今後の J R 東海との 協議方針について

平成 30 年 11 月 21 日

静岡県中央新幹線対策本部長

リニア中央新幹線南アルプストンネル工事に関する JR東海との対話について

1. 中央新幹線関係施設の位置関係と大井川水系の水資源への影響

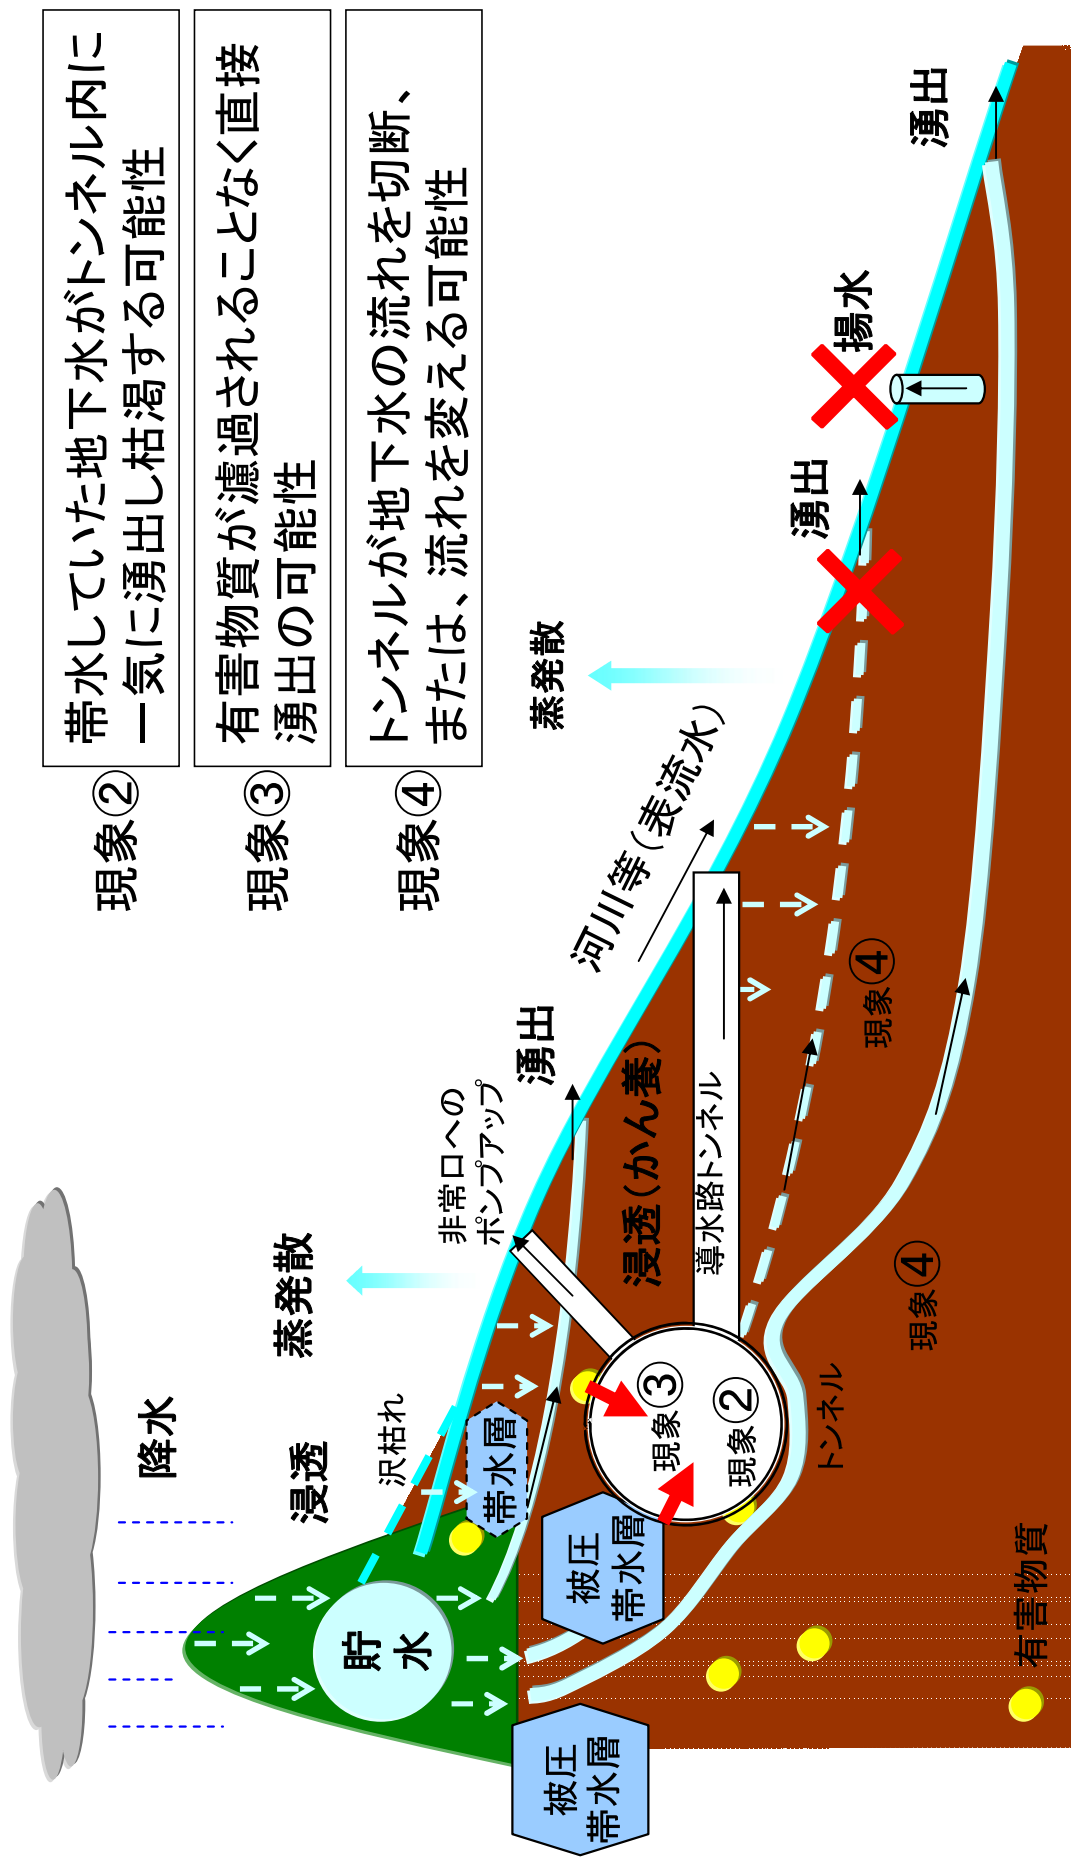
対策をしない場合：トンネル建設に伴う大井川の減少流量 約 $2\text{m}^3/\text{秒}$ (JR東海推定)

トンネル内の湧水量は非公開

ポンプアップしない湧水は県外へ流出
導水路取付より下部のトンネル湧水の内、ポンプアップしない水は全て山梨県側に流れる

※本坑、先進坑の工事中はトンネル湧水は全量ポンプアップ等で大井川に流す

6. JR東海の2m³/秒という解析結果の課題

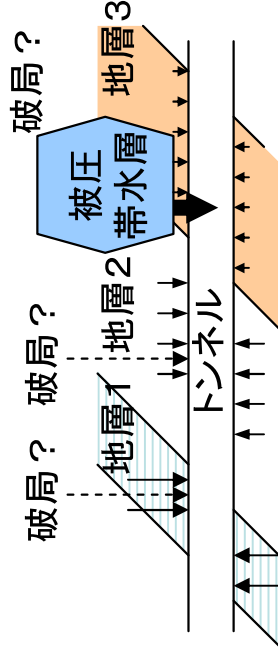
1. 解析手法の非公開

- (1) 解析手法そのものが公開されていない
- (2) 河川流量の減少量は2m³/秒とされているが、トンネル内の湧水量は公開されていない。

2. 解析手法の精度の限界

地層をわけ、地層ごとの平均的な透水係数と、その水圧を決め、トンネル湧水量を推定している。

南アルプスはユーラシアプレートとフィリピン海プレートのせめぎ合いに伴う付加体の褶曲山脈で、多くの構造線(糸魚川静岡構造線・十枚山構造線・笹山構造線等)が発達しています。

その多くは逆断層で破砕帯を伴い、断層粘土にトラップされた大量の地下水が帯水しています。

さらに1400mに及ぶ土被りで地下水は被圧されており、トンネル掘削時にはトンネル掘削機をも押し出してしまうほどの水圧がかかります。その結果、長年時間をかけて帯水していた地下水は、一気に噴出してしまい、毎秒2トンを供給するための水源となるべき地下水は枯渇してしまうこととなります。(塩坂博士)

トンネル湧水量は、平均的な透水係数とともに、岩盤の大きな割れ目や破砕帯のあるところ(破局点)をトンネルが通過するかどうかに大きく左右される。(平均値からだけでは推定できない)
⇒掘ってみないと、どのくらい水が出るかはわからないので、2m³/秒を前提に議論を進めても生産的ではない。よって県は「原則、全量に戻すとし、先進坑を掘ったときの観測結果をもとに、対策を決めるべき」と主張している。
